REGIONE EMILIA-ROMAGNA
Atti amministrativi
GIUNTA REGIONALE

Delibera Num. 371 del 04/03/2024

Oggetto: PROVVEDIMENTO AUTORIZZATORIO UNICO COMPRENSIVO DEL
PROVVEDIMENTO DI VIA RELATIVO AL PROGETTO "IMPIANTO DI
RECUPERO DI RIFIUTI NON PERICOLOSI COSTITUITI DA MATERIALI DI
DRAGAGGIO", LOCALIZZATO NEL COMUNE DI RAVENNA (RA) PROPOSTO
DALLA SOCIETÀ AUTORITÀ DI SISTEMA PORTUALE DEL MARE
ADRIATICO CENTRO-SETTENTRIONALE

1. emito giunta - Prot. 36/01/2024 0079395 e Copia conforme dell'originale sottoscritto digitalmente da Eraldo Bramante

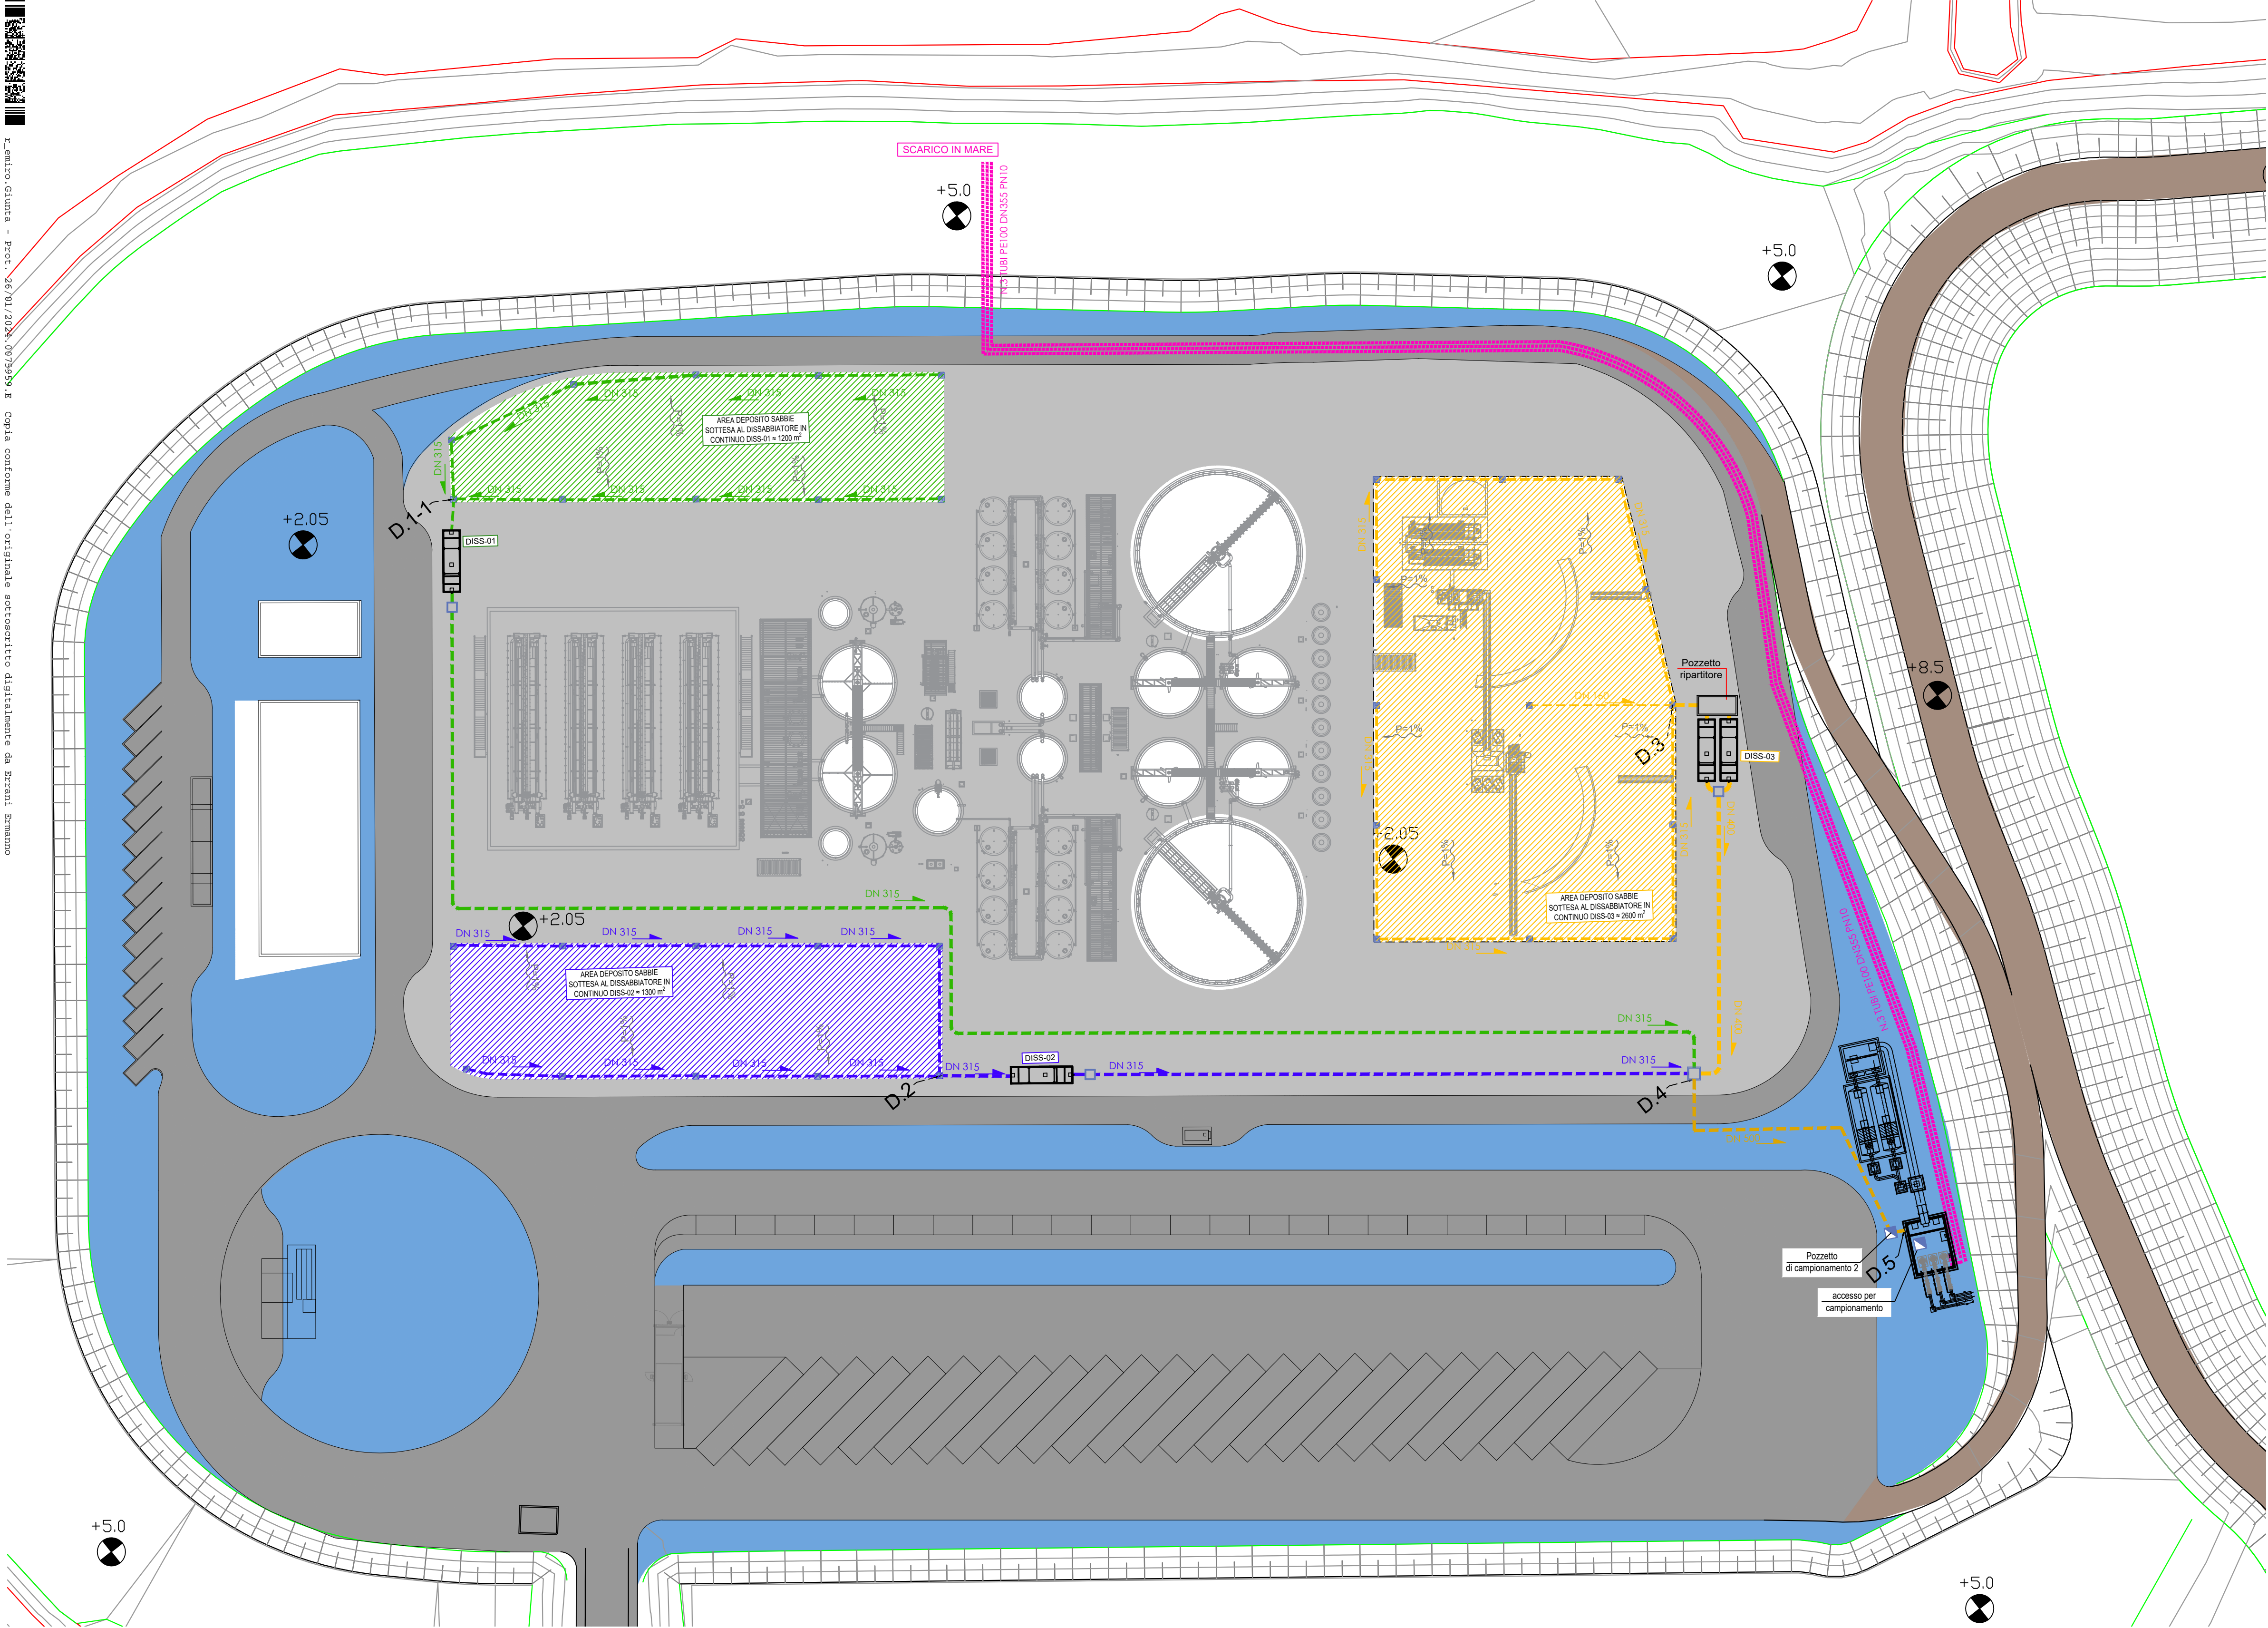
- All'interno della sezione dedicata ai chemicals è stata inserita la scheda dell'acido cloridrico. Si chiede di relazionare in merito al suo utilizzo. Dovrà inoltre essere relazionato circa le modalità di stoccaggio di tutti i chemicals e l'area di stoccaggio dei suddetti materiali dovrà essere rappresentata all'interno della planimetria della rete fognaria;

- Durante la CdS del 18/10/2023 è emersa l'opportunità di poter riutilizzare le acque reflue industriali per il bagnamento dei "cumuli". In tal caso la relazione dovrà essere integrata con la descrizione di tale sistema, aggiornato lo schema blocchi e presentata una tavola specifica che rappresenti la rete duale ed il posizionamento degli ugelli/lance di bagnatura;

- La progettazione delle acque meteoriche di dilavamento dovrà essere rivista, così come i relativi elaborati, effettuando in primis una valutazione dell'assoggettabilità delle acque meteoriche di dilavamento di stabilimento alla DGR 286/05 per singola area e loro classificazione; La valutazione di cui sopra dovrà comprendere anche le aree poste sotto all'impianto. Si ricorda che le aree di rifornimento carburanti sono assoggettate ai dettami della DGR 286/05. Dovrà essere presentata una planimetria dei bacini scolanti afferenti ai sistemi di trattamento, che comprenda anche la viabilità interna allo stabilimento. Dovranno essere separate le reti di fognatura che raccolgono le acque di prima pioggia, dalle acque reflue di dilavamento. Ogni singolo flusso di scarico (prima pioggia o reflua di dilavamento), prima dell'immissione alla stazione di sollevamento, dovrà essere dotata di pozzetto ufficiale di campionamento. Dovrà essere presentata una tavola con la progettazione definitiva dei manufatti utilizzati per il trattamento delle acque di prima pioggia e delle acque reflue di dilavamento. Dovrà essere descritta la funzione della canaletta posta sul perimetro dell'area di impianto. Dovrà essere redatta una nuova planimetria della rete fognaria dell'intera area di impianto che comprenda le reti fognarie di raccolta delle acque reflue domestiche, delle acque di prima pioggia, delle acque reflue di dilavamento e delle acque reflue industriali e loro pendenze. Queste ultime tre reti, dovranno essere dotate di pozzetto ufficiale di prelevamento ed inoltre la tavola dovrà rappresentare i particolari costruttivi dei suddetti punti di prelevamento. Si rammenta che il pozzetto ufficiale di prelevamento, deve avere una condotta di entrata ed una condotta di scarico e al suo interno deve essere garantito tra le due tubazioni un dislivello sufficiente a consentire il campionamento dello scarico ed inoltre deve essere posizionato in modo da garantire l'accessibilità in ogni momento e da permettere il campionamento in sicurezza nel rispetto del D.Lgs 81/2008 e s.m.i. La nuova planimetria dovrà graficamente rappresentare, con colorazione diversa, le varie correnti di scarico. Dovrà essere inoltre predisposto un documento denominato "piano di gestione delle aree scoperte", così come previsto al Paragrafo I Capo A2 punto 3 lettera c) della DGR 1860/06, dove dovranno essere descritte in modo puntuale le attività svolte nello stabilimento e dove dovranno essere indicate le misure specifiche di contenimento ordinarie e straordinarie che vengono attuate per evitare/ ridurre la contaminazione delle acque meteoriche dai residui anche passivi dell'attività svolta. Se necessario il suddetto documento dovrà essere corredato da specifiche procedure gestionali, comprensive di check list a compilazione obbligatoria.

- La planimetria delle reti fognarie (Revisione 2 di Novembre 2023), dove sono indicati i punti/pozzetti ufficiali di prelevamento, costituisce parte integrante della presente AU e viene allegata.

STRALCIO PSC VIGENTE

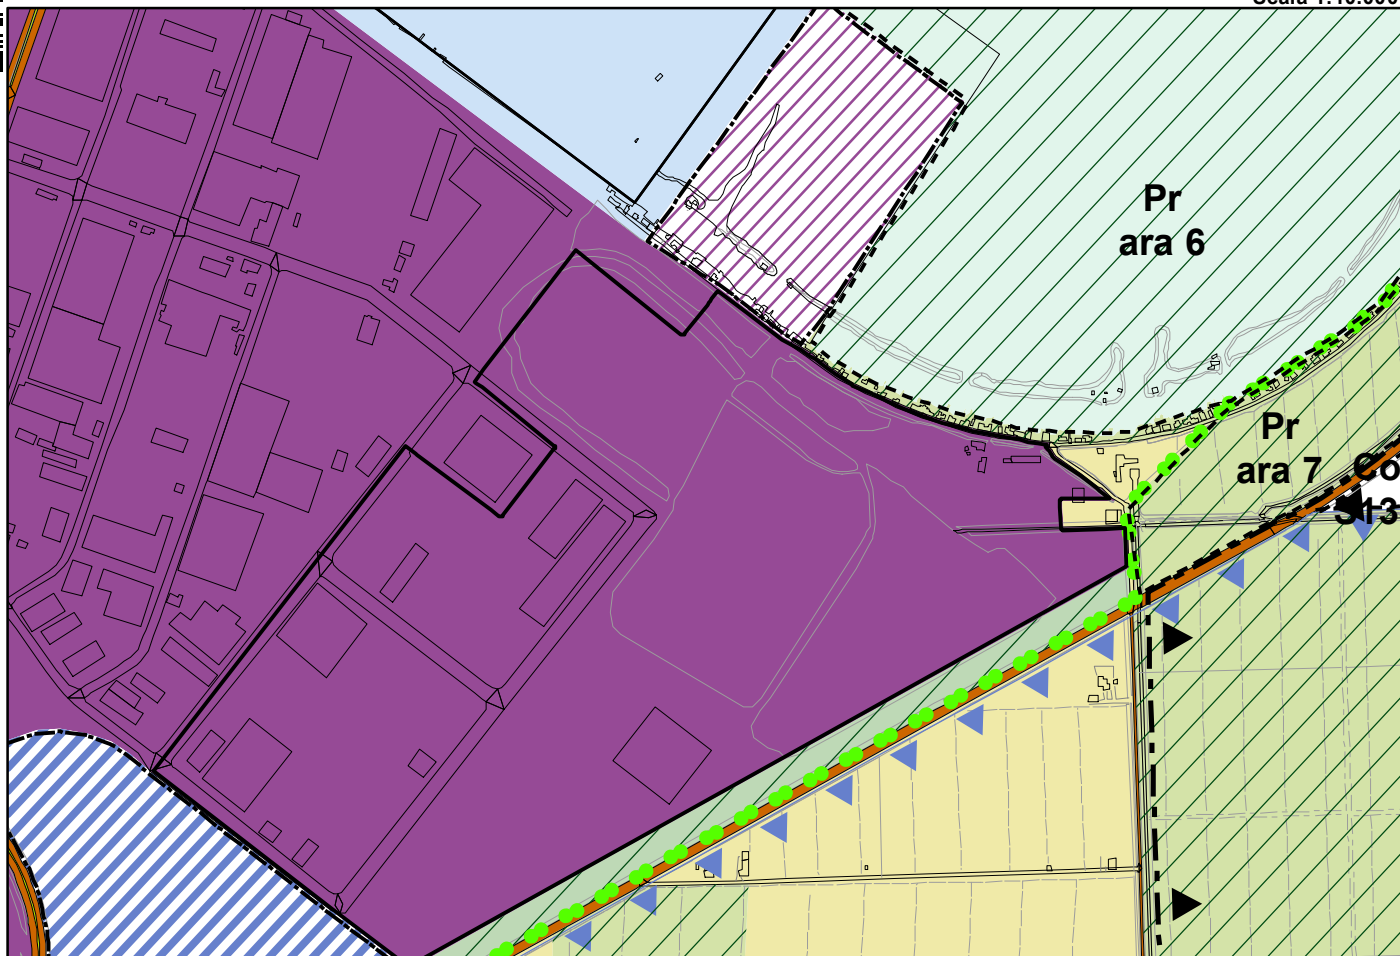
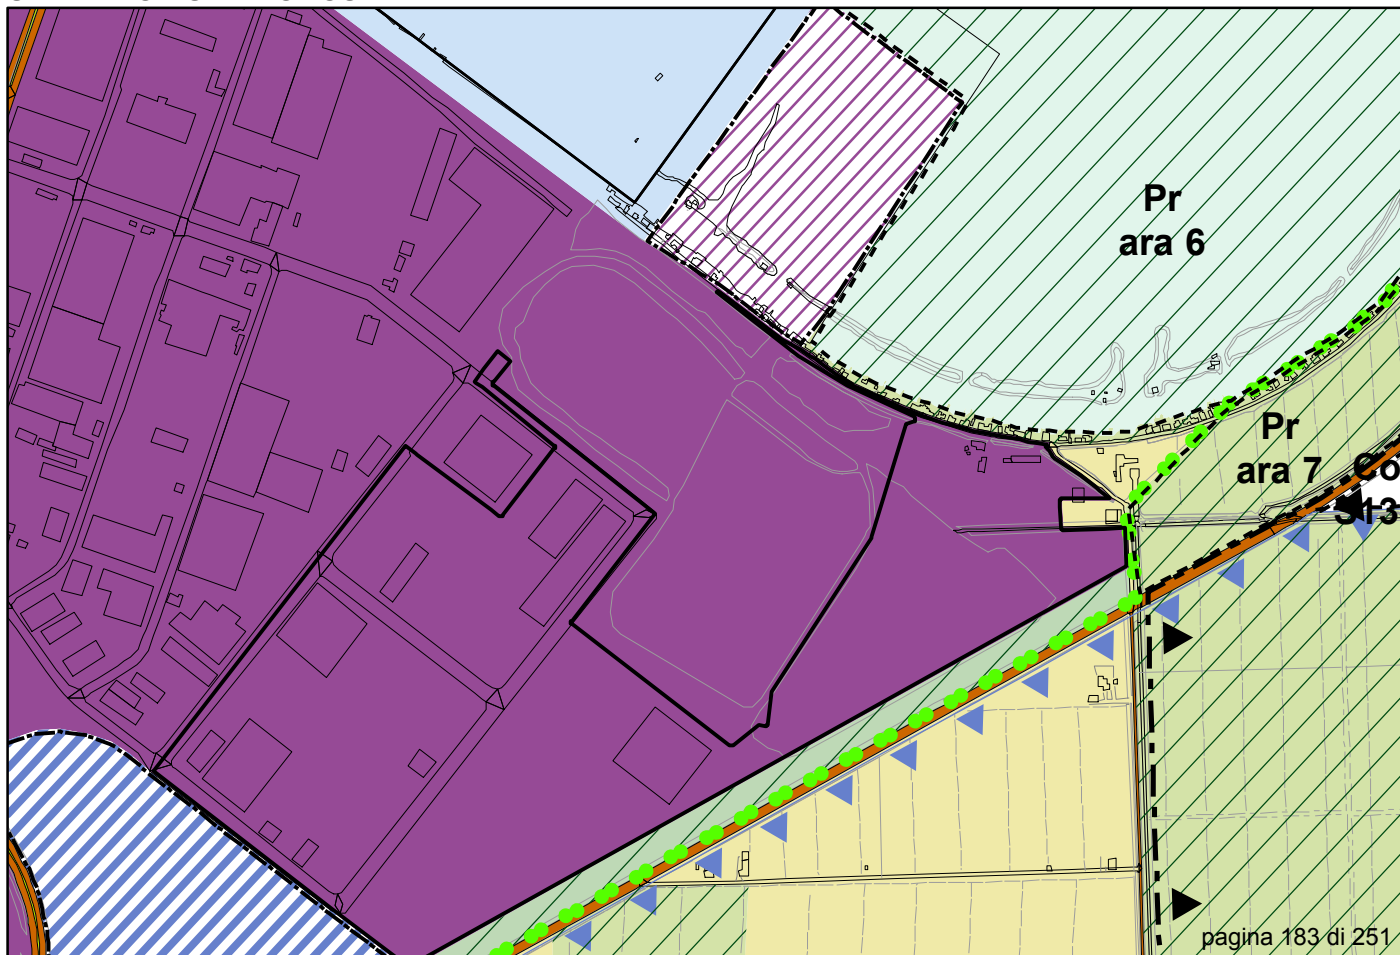
Nello specifico, le **varianti agli strumenti urbanistici** vigenti consistono nelle seguenti modifiche attinenti alle previsioni cartografiche e normative relative alle aree interessate dal progetto assoggettato alla presente procedura:

- eliminazione dalle aree oggetto dell'intervento dei perimetri che subordinano attualmente gli interventi a preventiva approvazione di Piano Urbanistico Attuativo;
- modifica delle classificazioni urbanistiche delle aree oggetto dell'intervento, con assegnazione alle stesse della classificazione di "*Spazio portuale, Componenti dello Spazio portuale, SP1 – Aree consolidate per attività produttive portuali*", le quali, prevedendo la possibilità delle medesime destinazioni d'uso della classificazione di partenza, sono attuabili con intervento diretto, come è configurabile quello oggetto della procedura in esame; quanto sopra corredato dalla apposizione della apposita simbologia prevista dal RUE sulle aree oggetto di varianti urbanistiche derivanti da disposizione di legge sovraordinata.

Impianto di trattamento dei fanghi di dragaggio del porto di Ravenna**STRALCIO RUE VIGENTE**

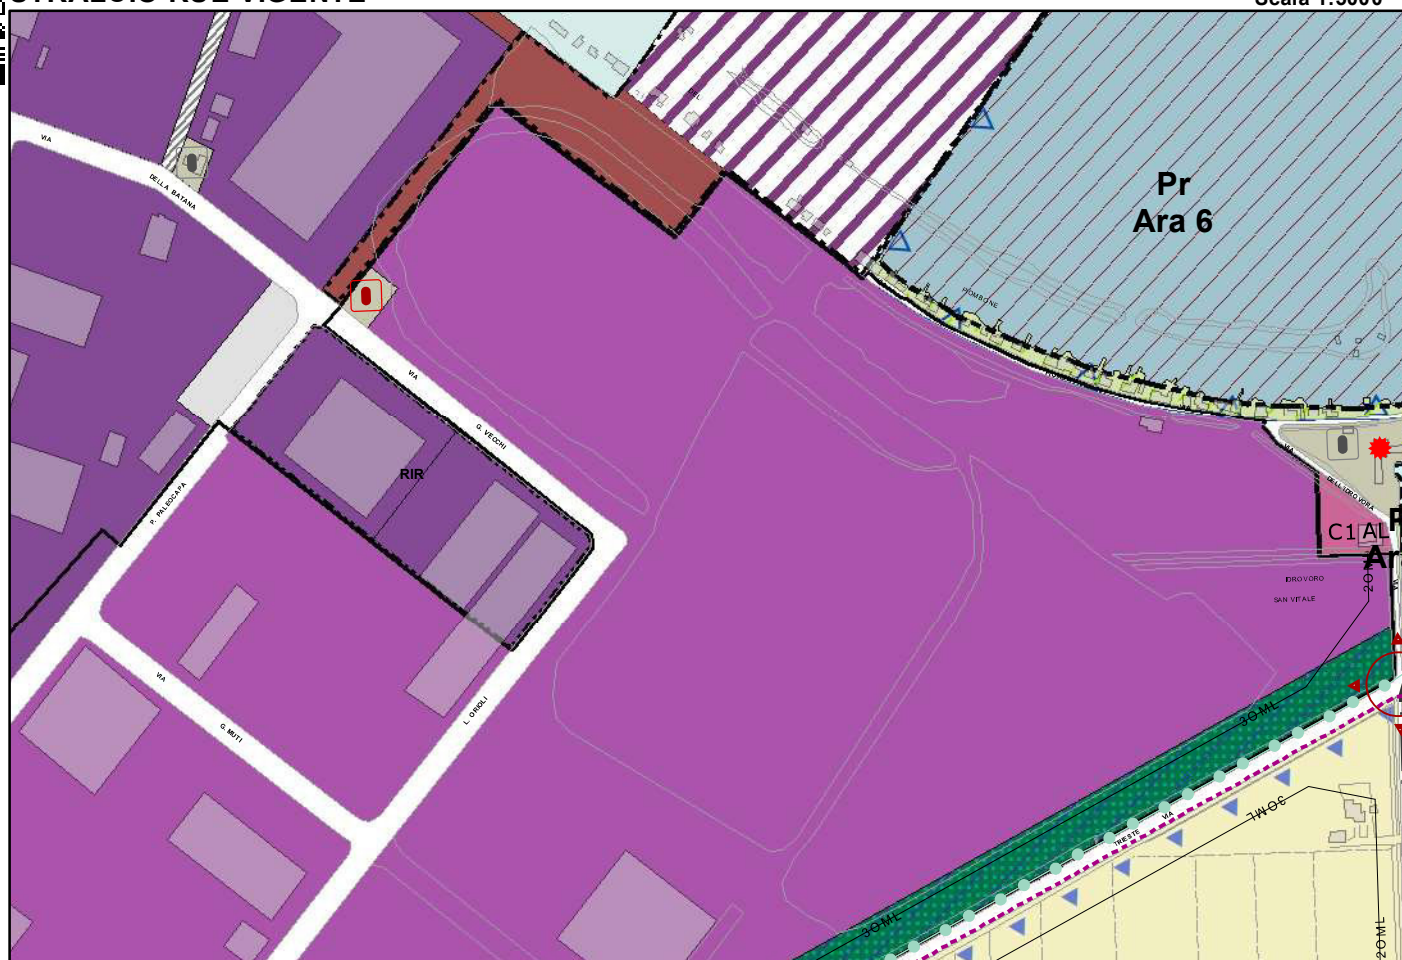
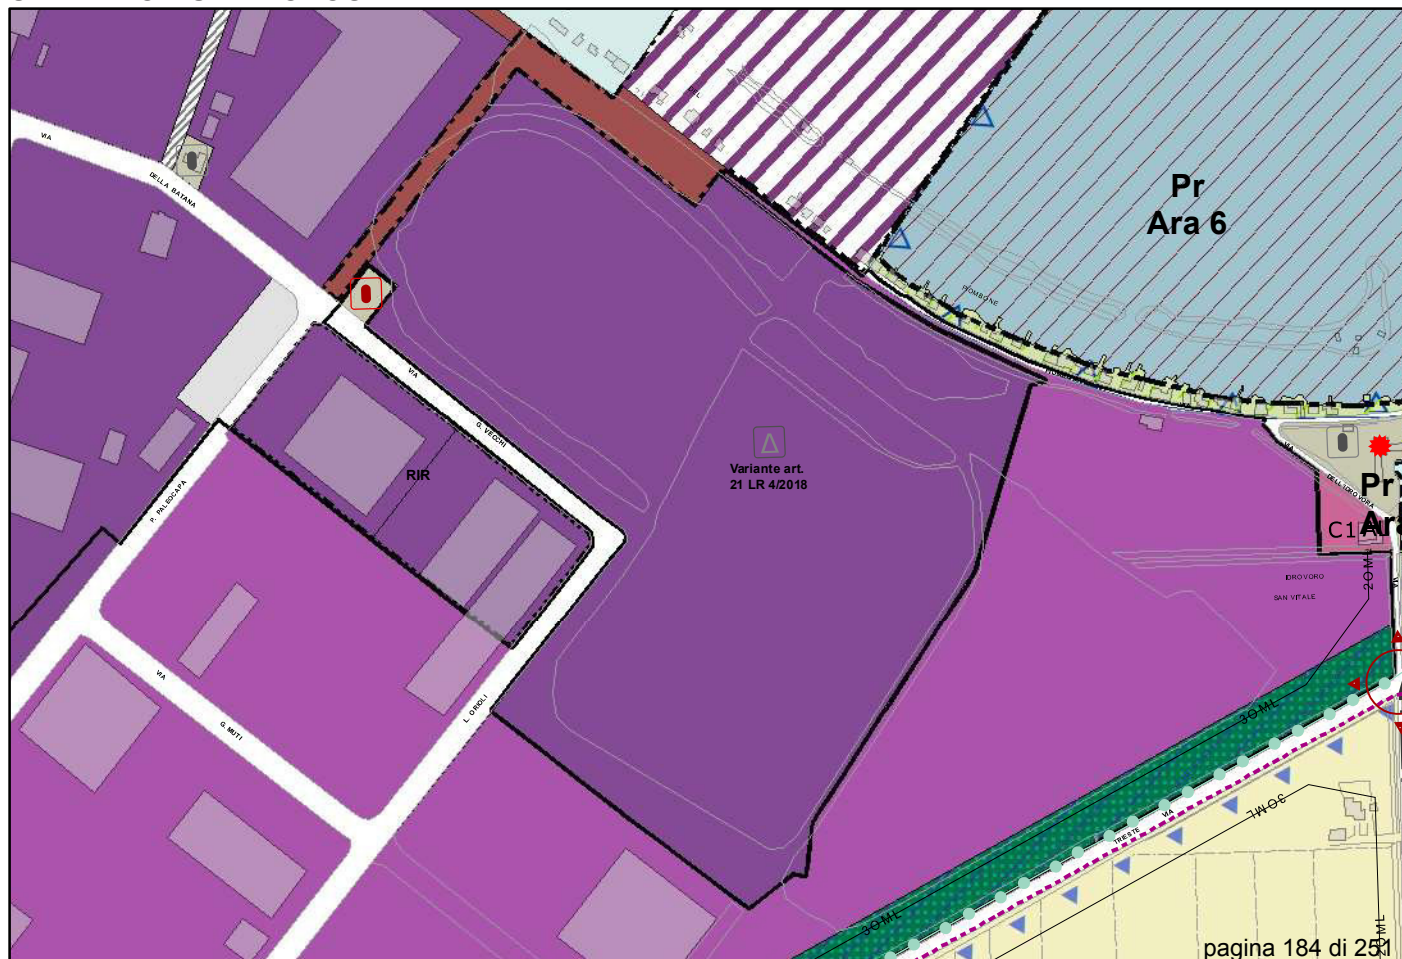
- modifica delle classificazioni urbanistiche delle aree oggetto dell'intervento, con riclassificazione delle aree Sp2 e Sp6 nella componente "Spazio portuale, Componenti dello Spazio portuale, SP1 Aree consolidate per attività produttive portuali", che prevede quindi l'attuazione mediante intervento diretto;
